Mission régionale d'autorité environnementale
BOURGOGNE - FRANCHE - COMTÉ

**Avis de la Mission Régionale d'Autorité environnementale
de Bourgogne-Franche-Comté
sur le projet éolien de la Basse Joux
sur les communes d'Esserval-Tartre et Plénise (39)**

N °BFC-2021-2901

Localisation des installations du projet (cf. p.37 de l'étude d'impact)

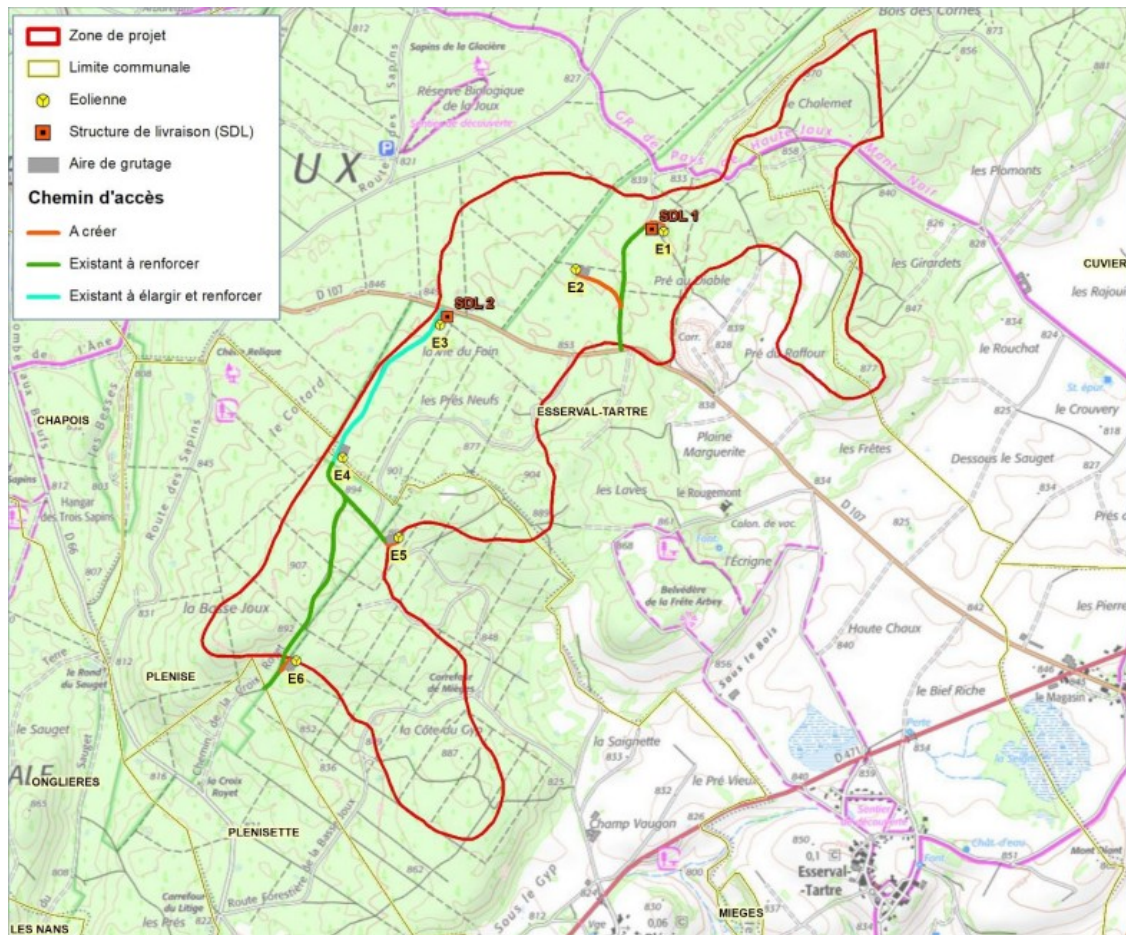
Le chantier est prévu sur une durée de 6 à 9 mois. Pour les accès, 580 m de voiries seront créées et 2 980 m de chemins forestiers existants seront élargis et renforcés avec des matériaux locaux concassés. L'emprise permanente du projet sera de l'ordre de 2,4 ha (1,5 ha pour les plateformes de grutage dont 2 accueilleront les 2 structures de livraison, et 0,9 ha correspondant à la création et l'élargissement de pistes d'accès). Aucune emprise supplémentaire en phase travaux n'est indiquée dans le dossier. Le tracé du réseau de raccordement

électrique interne, en tranchées enterrées reliant les éoliennes entre elles et aux 2 postes de livraison, n'est pas précisé dans l'étude d'impact, hormis qu'il suit en général les voiries d'accès. Le raccordement externe du parc éolien est prévu au poste source de Frasné, situé à environ 10 km au nord-est.

Le tracé prévisionnel du réseau électrique interne au parc éolien, en tranchée enterrée, et l'emprise des travaux (plateformes temporaires de stockage, aires de stationnement des engins, base-vie, etc.) ne sont pas présentés dans l'étude d'impact. **La MRAe recommande de les présenter de façon à apprécier leurs effets éventuels sur l'environnement et définir, le cas échéant, les mesures ERC nécessaires.**
